福島第一原子力発電所 特定原子力施設に係る実施計画変更比較表 (2.16.2 増設多核種除去設備)

変更前	変更後	変更理由																																												
<p>2.16.2 増設多核種除去設備 2.16.2.1 基本設計</p> <p>(中略)</p> <p>2.16.2.1.5 主要な機器</p> <p>(中略)</p> <p>(1) 前処理設備 前処理設備は、多核種除去装置での吸着材によるストロンチウムの除去を阻害するマグネシウム、カルシウム等の2価の金属を炭酸塩沈殿処理により除去することを目的とし、炭酸ソーダと苛性ソーダを添加する。 炭酸塩沈殿処理による生成物は、<u>クロスフローフィルタにより濃縮し</u>、高性能容器に排出する。</p> <p>(中略)</p> <p>2.16.2.2 基本仕様 2.16.2.2.1 系統仕様</p> <p>(中略)</p> <p>2.16.2.2.2 機器仕様 (1) 容器</p> <p>(中略)</p> <p><u>(現行記載なし)</u></p>	<p>2.16.2 増設多核種除去設備 2.16.2.1 基本設計</p> <p>(中略)</p> <p>2.16.2.1.5 主要な機器</p> <p>(中略)</p> <p>(1) 前処理設備 前処理設備は、多核種除去装置での吸着材によるストロンチウムの除去を阻害するマグネシウム、カルシウム等の2価の金属を炭酸塩沈殿処理により除去することを目的とし、炭酸ソーダと苛性ソーダを添加する。 炭酸塩沈殿処理による生成物は、<u>クロスフローフィルタまたは沈殿槽により濃縮し</u>、高性能容器に排出する。</p> <p>(中略)</p> <p>2.16.2.2 基本仕様 2.16.2.2.1 系統仕様</p> <p>(中略)</p> <p>2.16.2.2.2 機器仕様 (1) 容器</p> <p>(中略)</p> <p><u>j. 反応/凝集槽</u></p>

福島第一原子力発電所 特定原子力施設に係る実施計画変更比較表 (2.16.2 増設多核種除去設備)

図-3 増設多核種除去設備の系統構成図 (2/3)

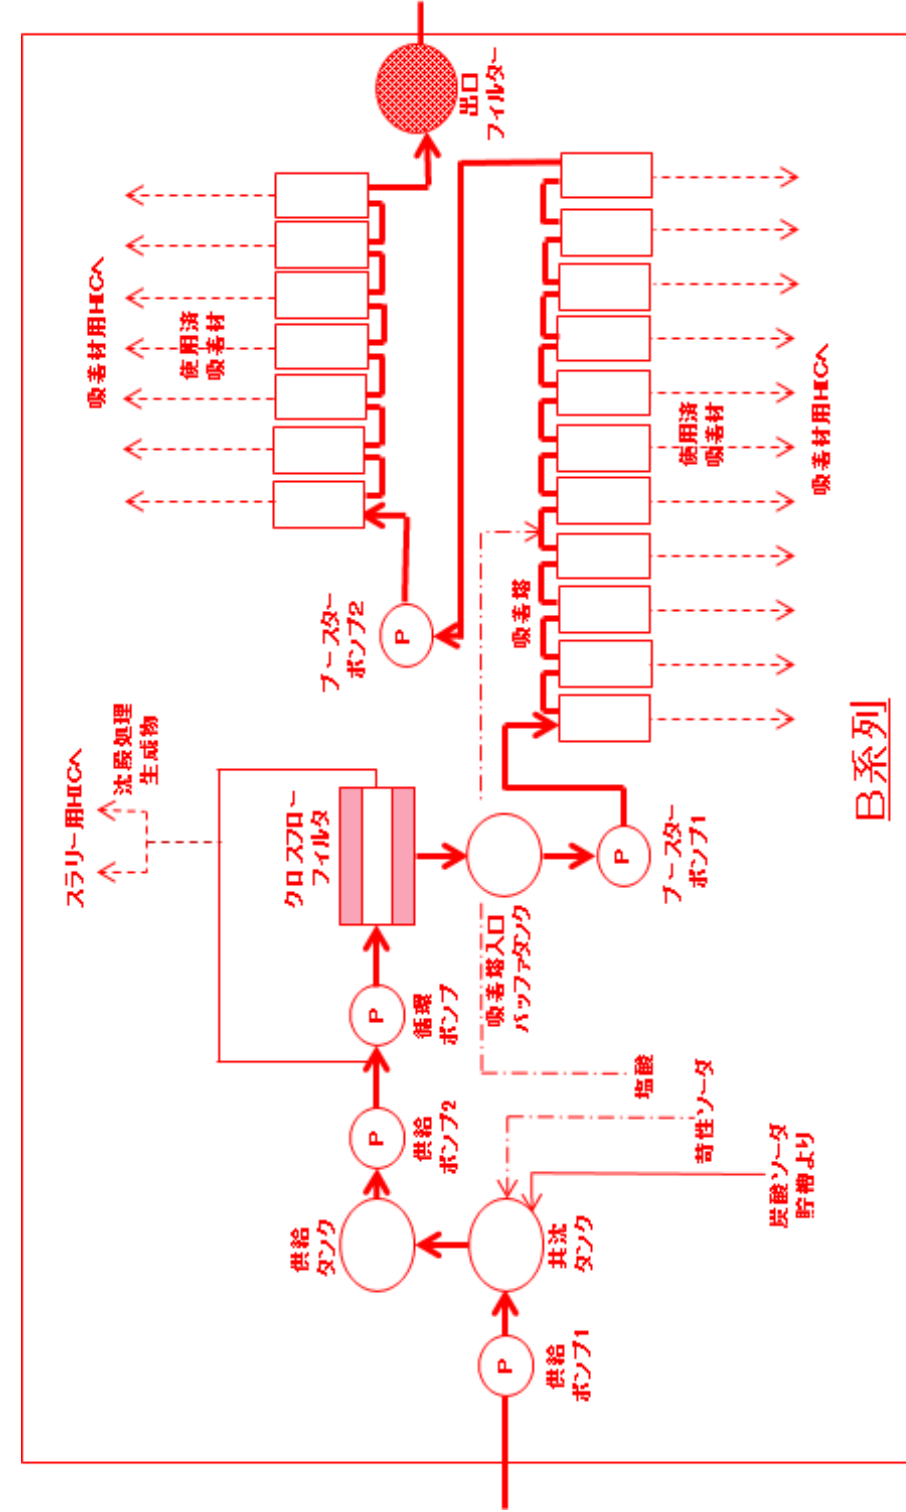
前処理装置改造に伴う記載の変更及び追加

図-4 配管概略図 (1/14)

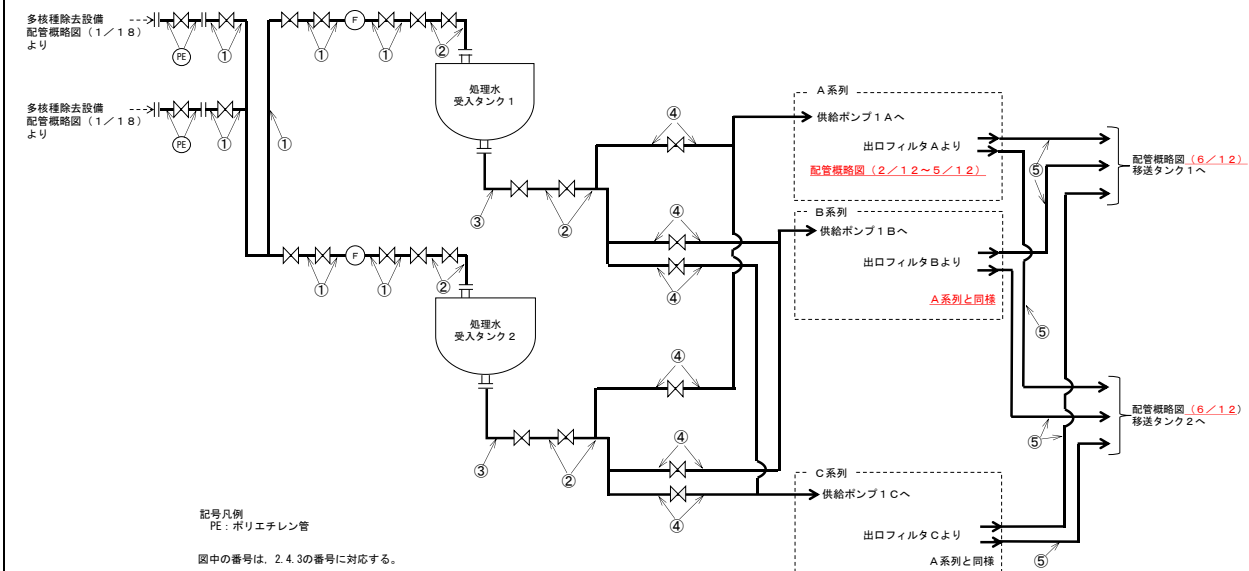
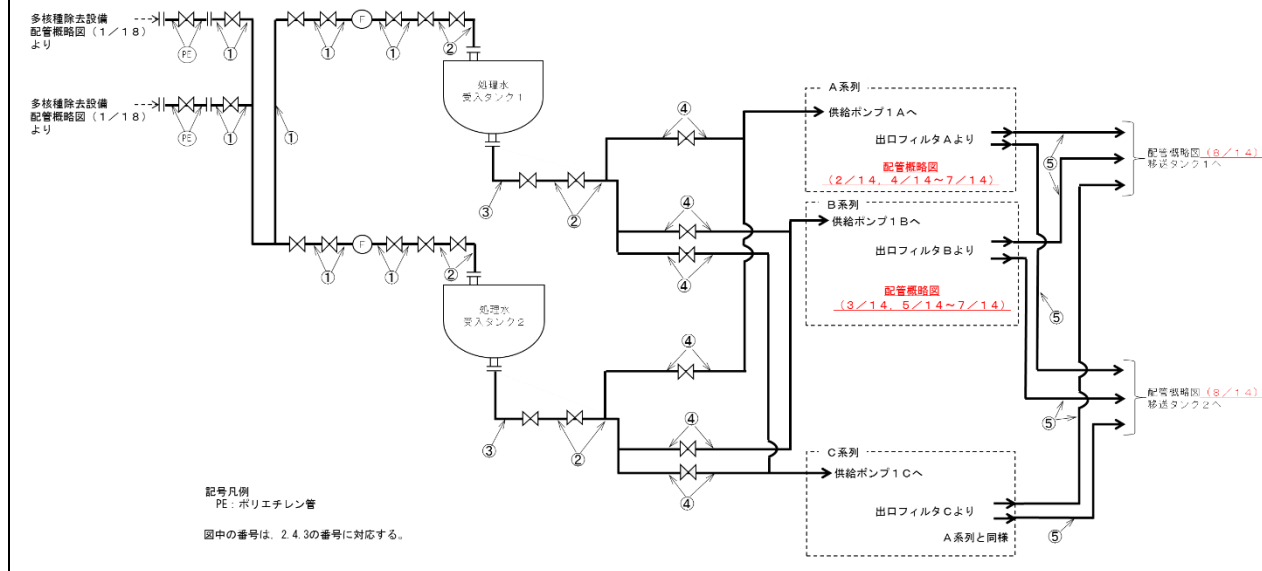
前処理装置改造に伴う記載の変更及び追加、その他記載の適正化

図-4 配管概略図 (2/14)

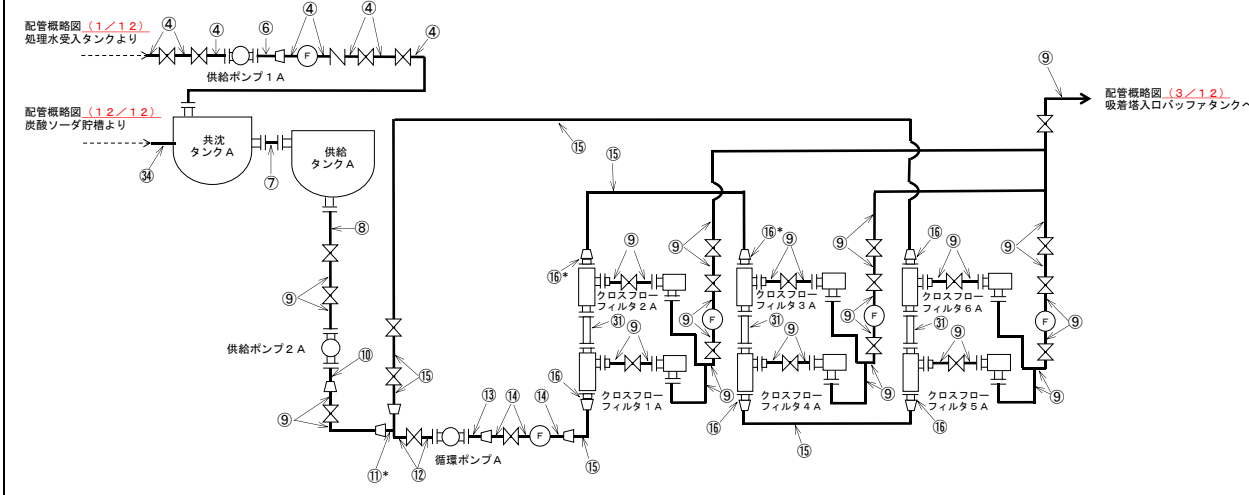
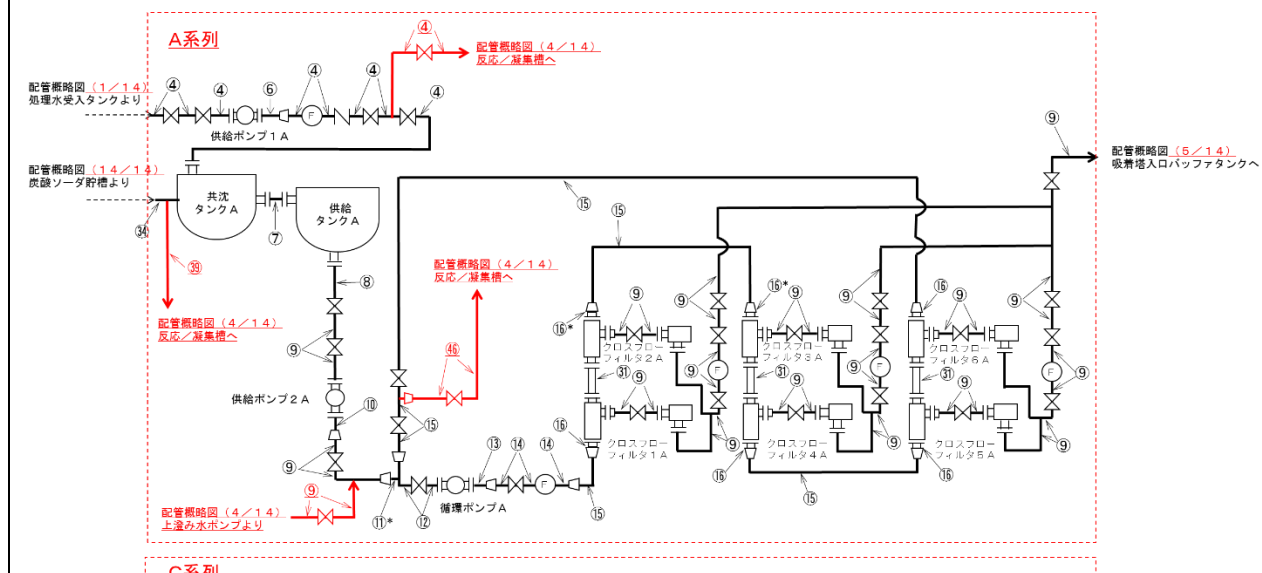
前処理装置改造に伴う記載の変更及び追加、その他記載の適正化

図-4 配管概略図 (8/1.4)

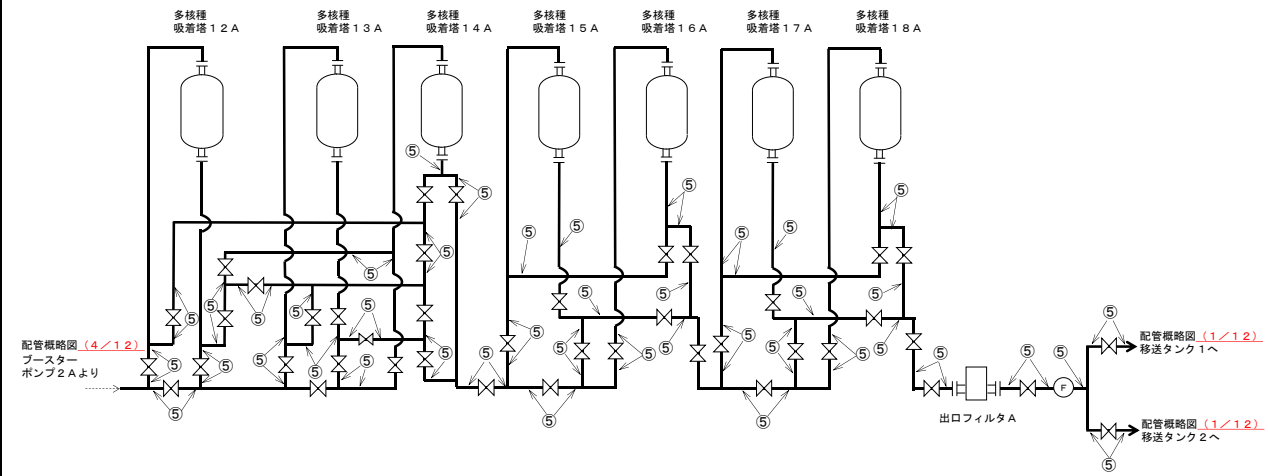
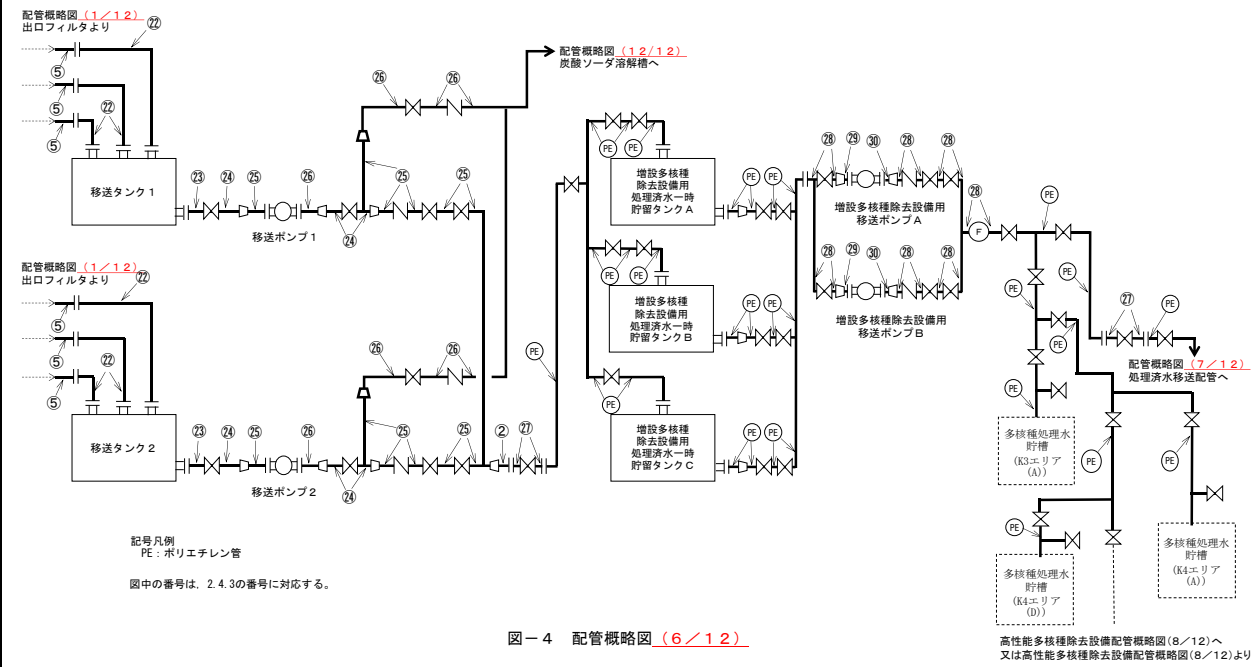
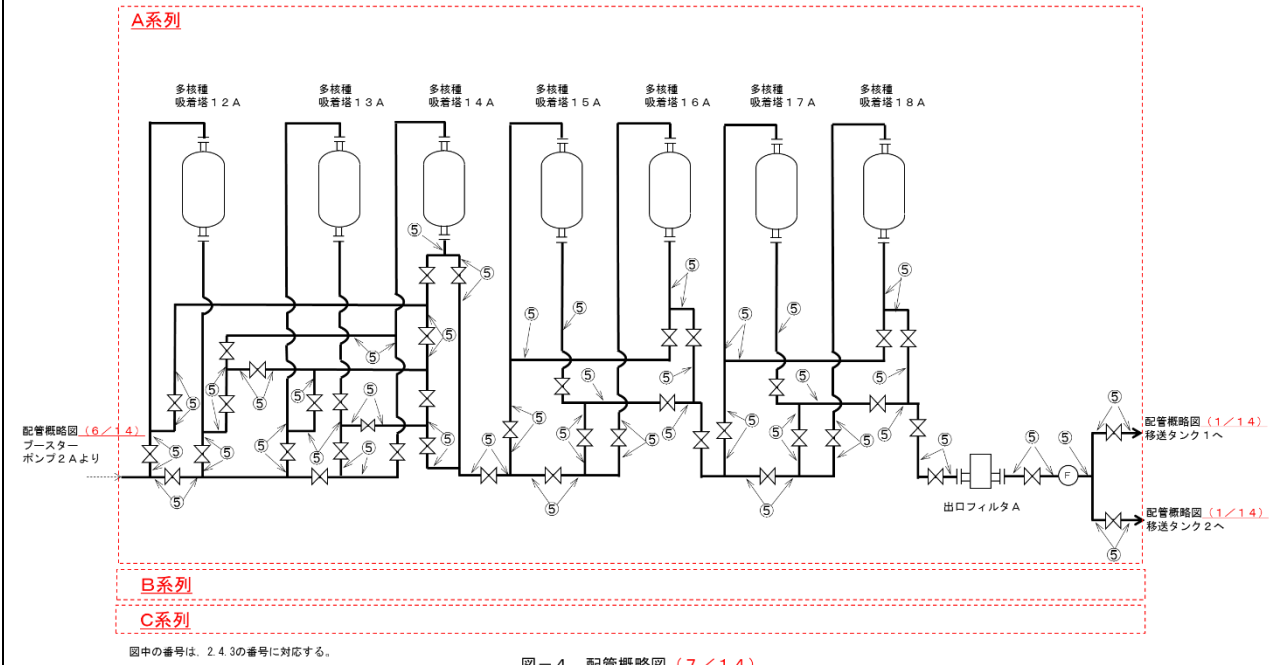
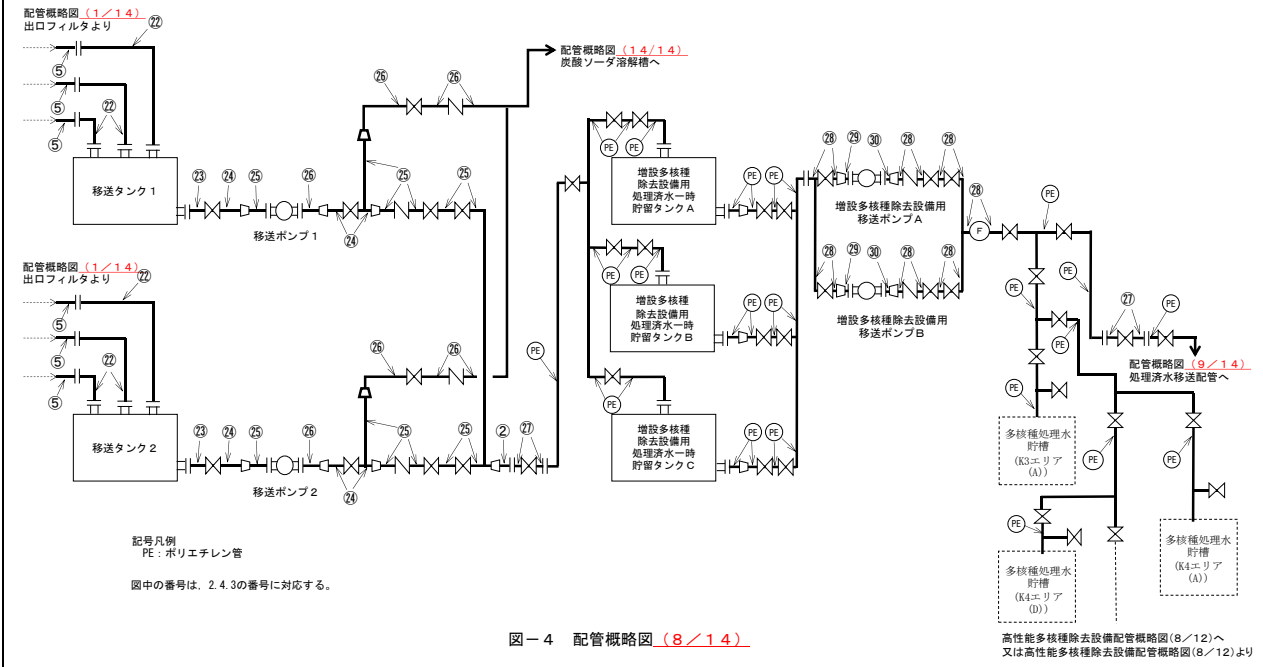
前処理装置改造に伴う記載の変更及び追加、その他記載の適正化

図-4 配管概略図 (10/14)

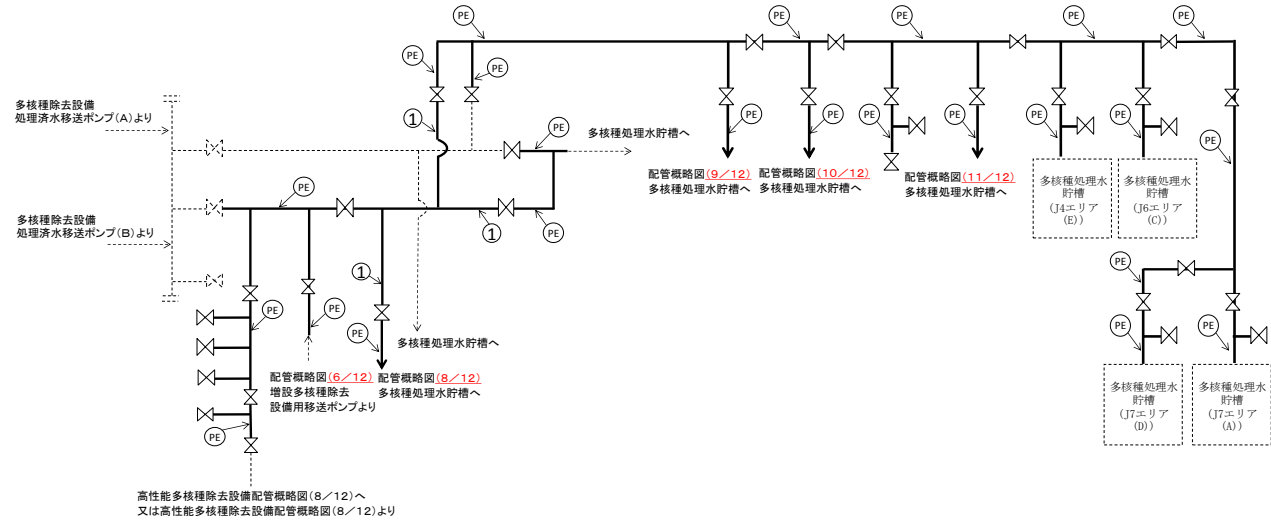
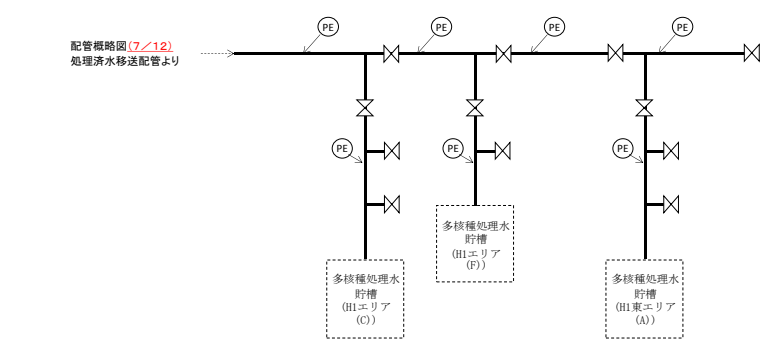
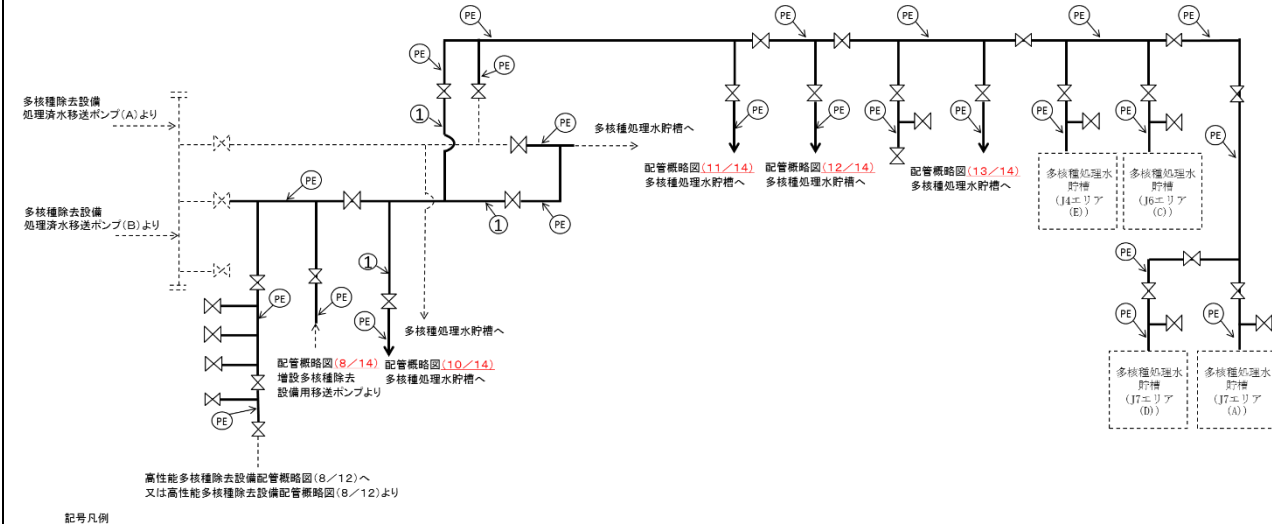
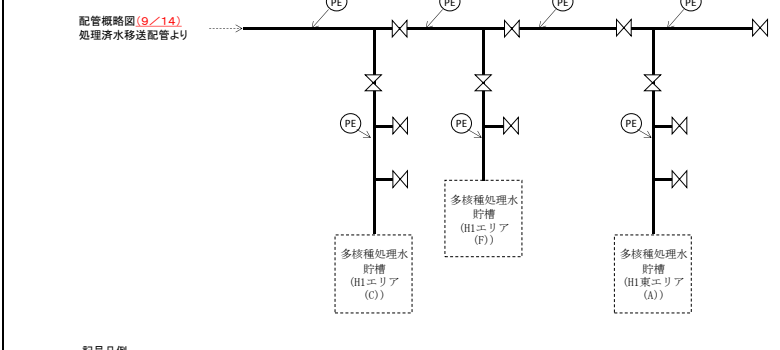
前処理装置改造に伴う記載の変更及び追加、その他記載の適正化

図-4 配管概略図(11/14)

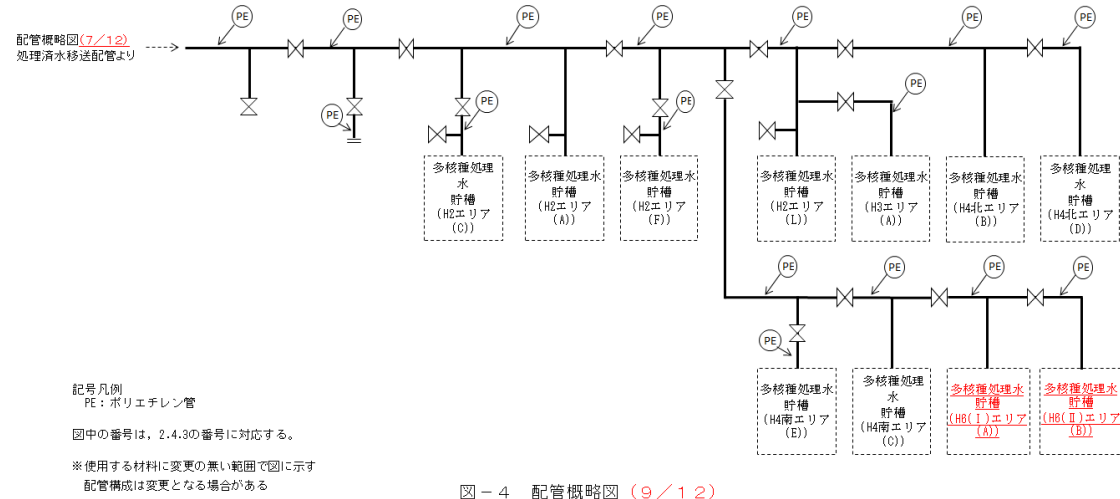
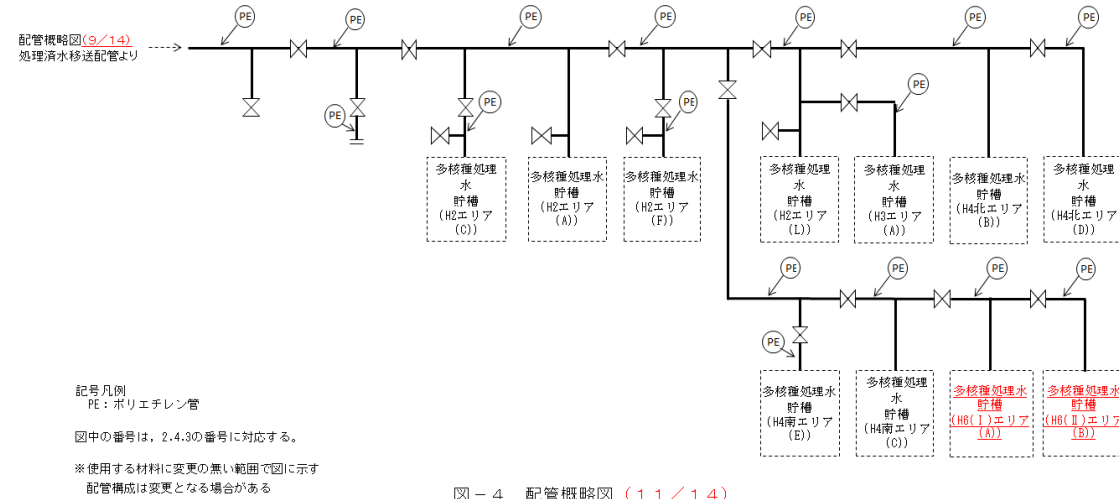
前処理装置改造に伴う記載の変更及び追加、その他記載の適正化
